論点管理表_1.

論点管理表_2.

論点管理表_3.

審査会合 論点管理表(放射性廃棄物処理場)

第2 廃棄物処理棟 排気系統図（原子炉設置変更許可申請書 第8-2(3)-10 図に加筆）

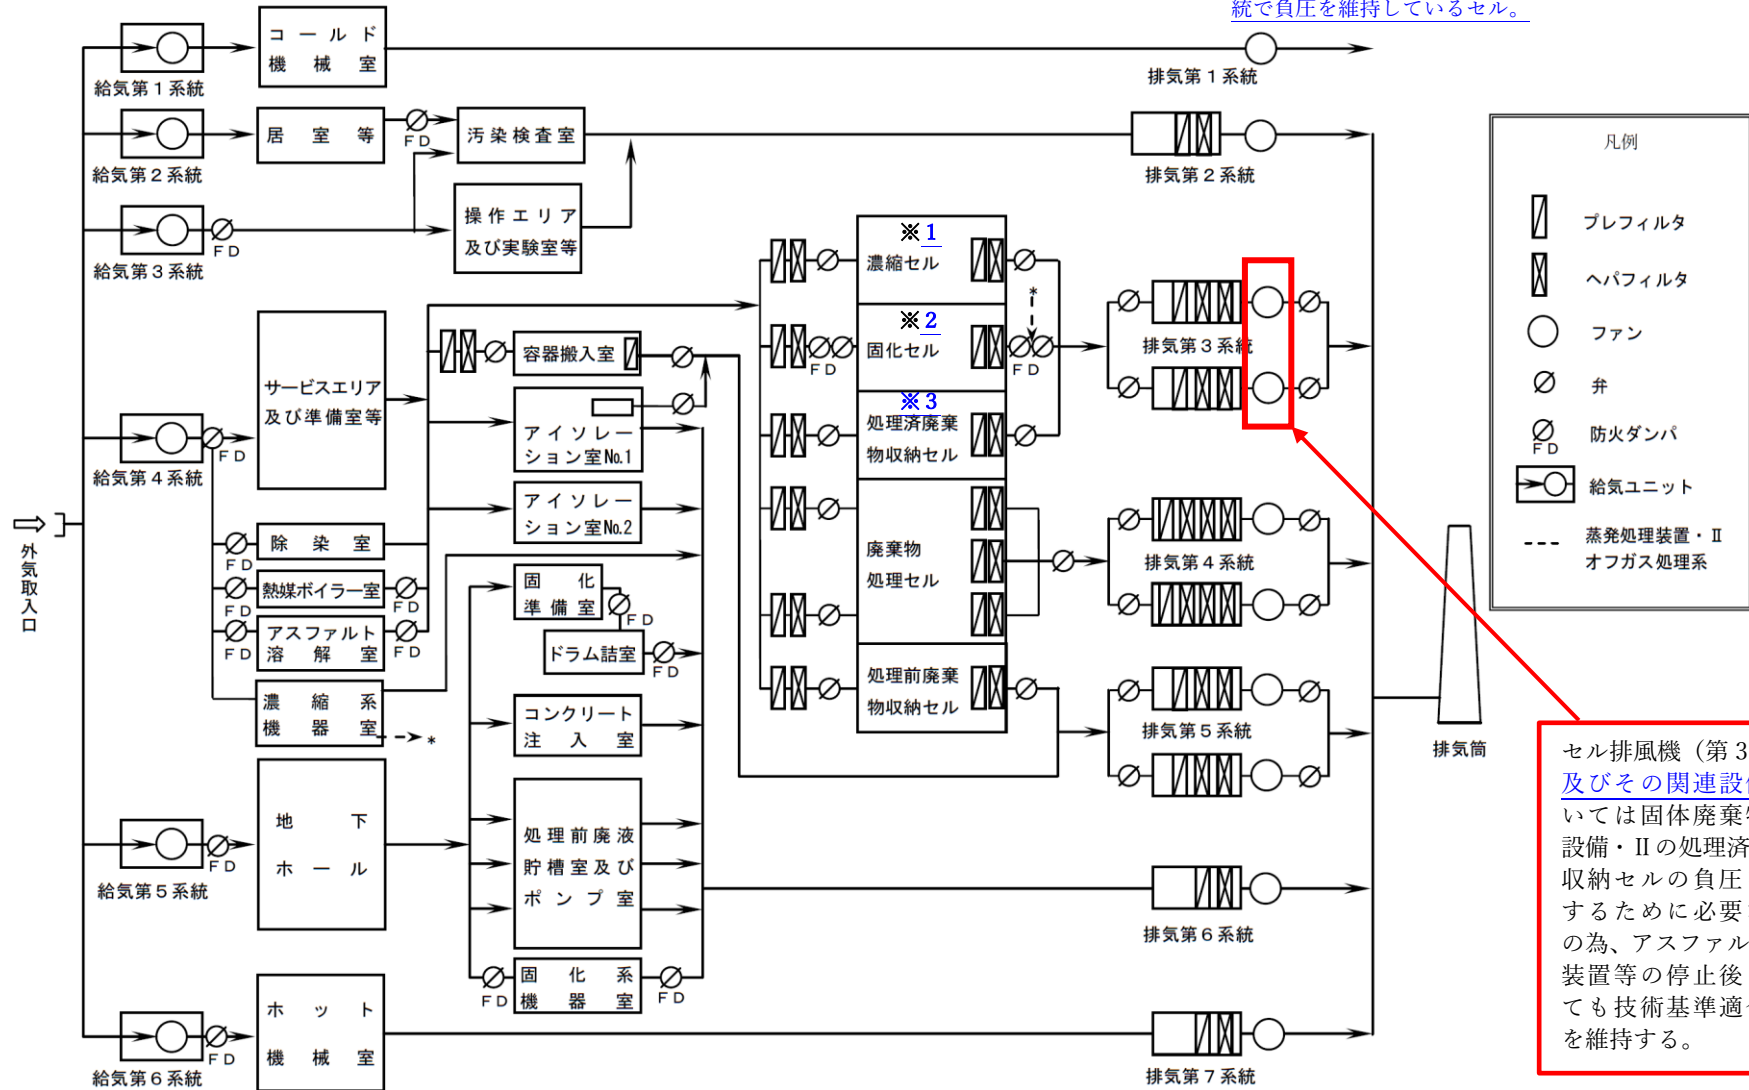
アスファルト固化装置に関連し、既に設工認を受けている設備（セル排風機等）について、技術基準の適合の維持義務を考慮し、今後どう維持していくかを説明すること。
また、設工認の段階から状態が変わるので、設工認の要否を再度検討すること。

セル排風機（第3系統）
及びその関連設備については固体廃棄物処理設備・IIの処理済廃棄物収納セルの負圧を維持するために必要な設備の為、アスファルト固化装置等の停止後であっても技術基準適合状態を維持する。

図1 保管廃棄施設における保管体の保管量の推移

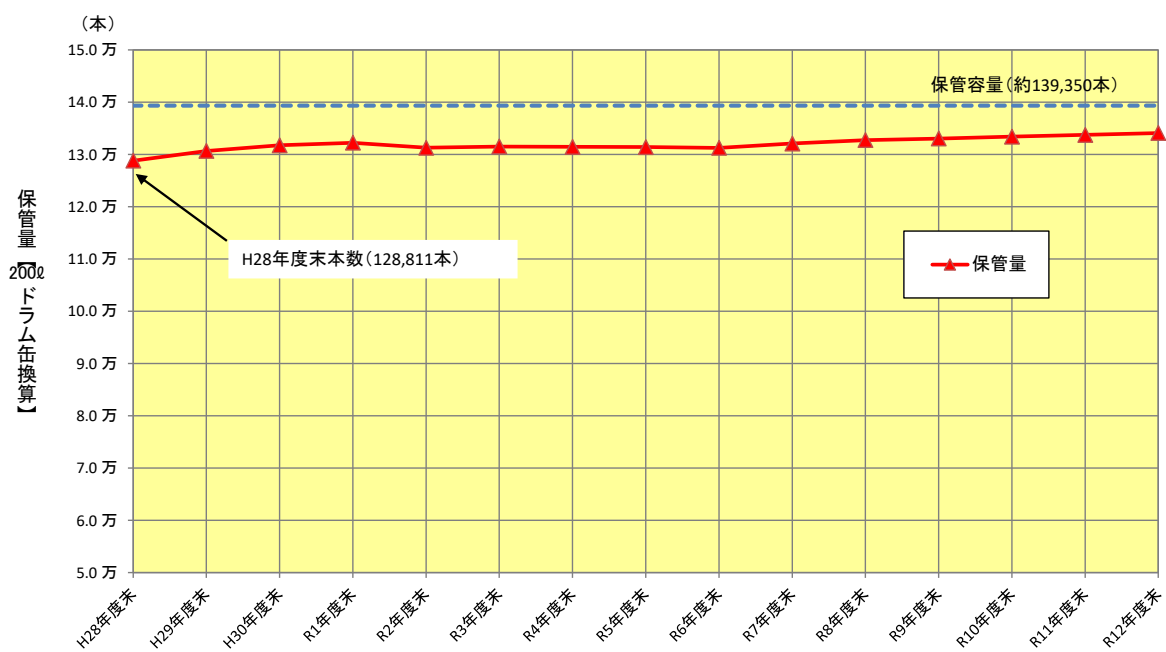
第３廃棄物処理棟で受入・処理を行う液体廃棄物の放射能濃度の上限を変更した場合においても、放射性廃棄物を処理する能力を有することは理解したが、これを踏まえると、許可基準規則の第２２条第１項第１号は、今回の申請における適合性確認対象の条文と考えられるため、概要説明資料及び補足説明資料６．に示す規則との適合性について、記載を見直すこと。また、保管廃棄施設において、将来の原子炉施設から発生する予定の固体廃棄物を保管・管理できることについても、許可基準規則の第２３条に該当するものと考えられるため、同様に対応すること。

また、第３廃棄物処理棟において作製するセメント固化体の増量が見込まれるが、年間で６本程度であり、令和３年１２月３１日時点での保管廃棄施設(保管能力:2000ドラム缶換算で約139,350本)の保管余裕量が約11,000本であることから、影響はない※。さらに平成28年度から令和12年度における保管廃棄施設の保管体の保管量の推移の予測に対し、仮に年間６本の増量があった場合においても、令和12年度末の保管量は、134,103本となり、保管廃棄施設の保管能力を超えることはない(表1及び図1参照)。なお、令和２年度末時点での実際の保管量は、保管量の予測本数である131,257本に対して、130,604本と約600本少ない。これらのことから、原子炉施設等から発生する予定の液体廃棄物を処理し、作製する予定のセメント固化体に対し、保管廃棄施設が保管・管理できる能力を有することを確認した。

第3廃棄物処理棟地階平面図

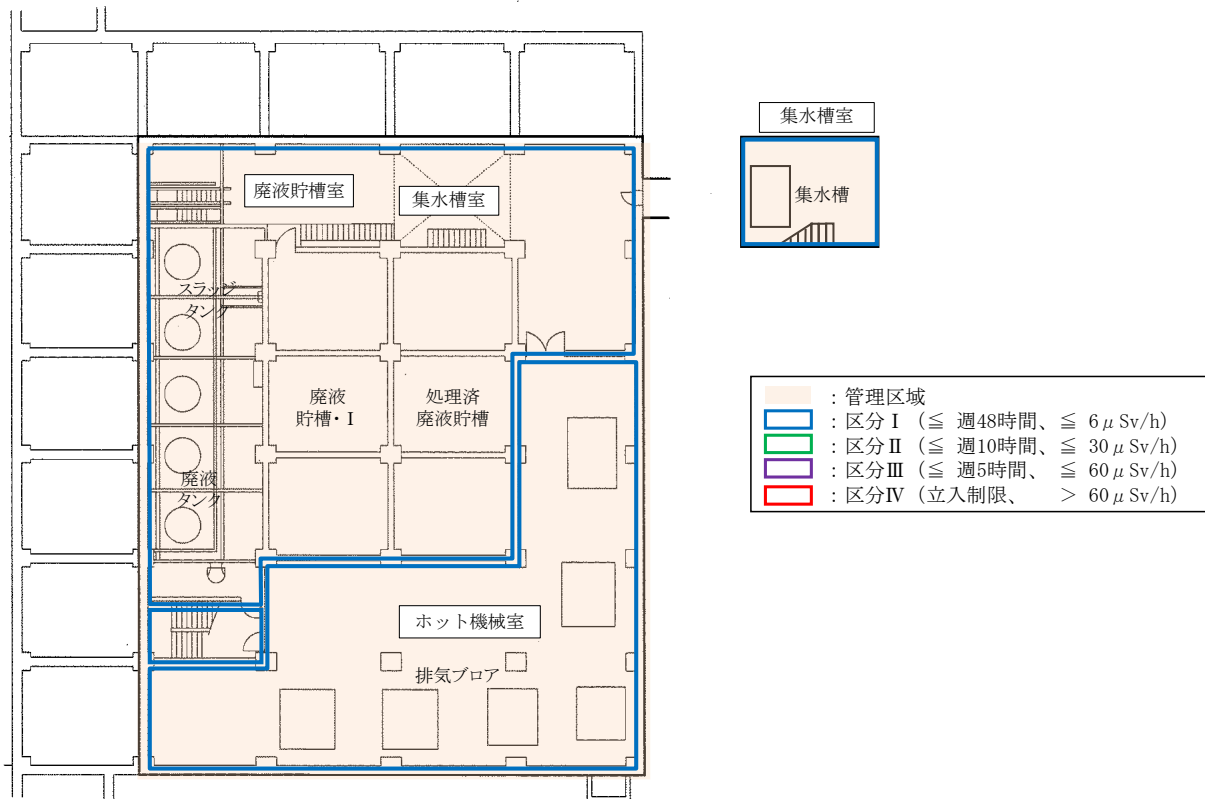
第３廃棄物処理棟で受入・処理を行う液体廃棄物の放射能濃度の上限を変更することから、第３廃棄物処理棟内における空間線量率及び放射線業務従事者の被ばく線量が上昇することが想定されることから、許可基準規則の第 25 条第 1 項である放射線からの放射線従事者の防護も適合性確認対象条文となると考えられる。概要説明資料及び補足説明資料 6. に示す規則との適合性について、記載を見直すとともに、第 3 廃棄物処理棟における空間線量率や放射線従事者の放射線防護について説明すること。

本申請では、第 3 廃棄物処理棟で受入・処理を行う廃液の放射能濃度の上限を変更することから、空間線量当量率を単純に 10 倍した場合においても、区分Ⅲに設定していたセメント固化装置フードについては、 $4.0 \times 10^1 \mu$ Sv/h、区分 I に設定していた部屋のうち、最大となる機器室 A で $5.4 \times 10^0 \mu$ Sv/h であり、それぞれ基準線量当量率を超えないことから（別紙参照）、追加の遮蔽対策は不要である。これらの結果から、第 3 廃棄物処理棟で受入・処理を行う廃液の放射能濃度の上限を変更するが、当該施設・設備の仕様を変更するものではないことから、既許可の適合の

建家式の保管廃棄施設における評価方法（直接ガンマ線）（変更前）

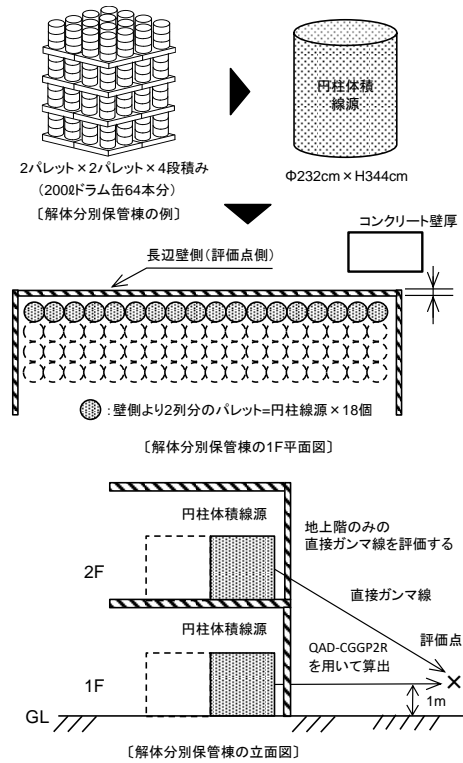
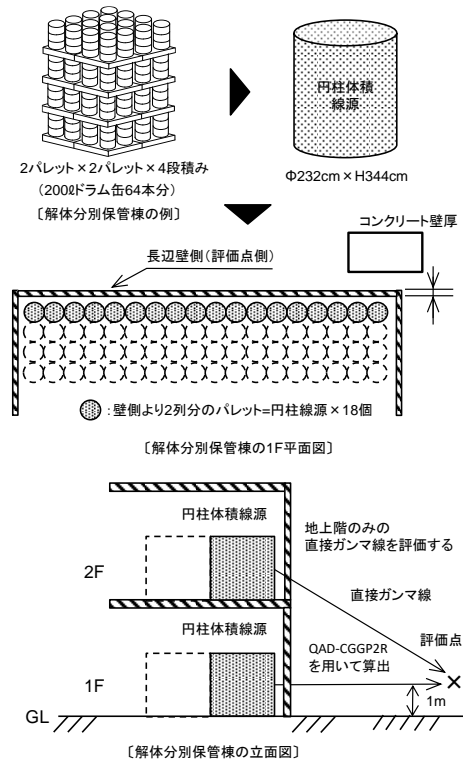
第３廃棄物処理棟で受入・処理を行う液体廃棄物の放射能濃度の上限を変更することから、セメント固化体の表面線量当量率が上昇することに加え、アスファルト固化体の作製を止め、セメント固化体がやや多く発生することが想定されることから、許可基準規則の第 24 条である工場等周辺における直接ガンマ線等からの防護も適合性確認対象条文となると考えられる。概要説明資料及び補足説明資料 6. に示す規則との適合性について、記載を見直すとともに、既許可で説明を行った直接線・スカイシャイン線の評価にどう影響するかを説明すること。

既許可では、許可基準規則の第 24 条である工場等周辺における直接ガンマ線等からの防護における評価として、保管廃棄施設からの直接ガンマ線及びスカイシャインガンマ線による空間線量率について、人の居住の可能性のある敷地境界外において、年間 50 μ Gy 以下となることを確認している^{※2}。当該評価の際に使用した線源強度は、保管廃棄している保管体のうち、表面の線量当量率が 2mSv/h 未満の保管体について、累積比率分布が 95%となる表面の線量当量率 320 μ Sv/h から QAD-CGGP2R を用いて算出している。本申請においては、セメント固化体の増量が見込まれることから、仮に、当該評価に表面線量当量率が許可書の上限値である 2mSv/h のセメント固化体を 60 本 (10 年分) 追加し、評価を見直した結果、累積比率分布が 95%となる表面の線量当量率は 330 μ Sv/h となり、空間線量率の合計値は、評価点 P1 で $3.93 \times 10^0 \mu$ Gy/年から $3.93 \times 10^0 \mu$ Gy/年に、評価点 P2 で $1.40 \times 10^1 \mu$ Gy/年から $1.44 \times 10^1 \mu$ Gy/年となるが、いずれも年間 50 μ Gy を超えることはない。評価の見直し前後の評価条件を別紙に示す。
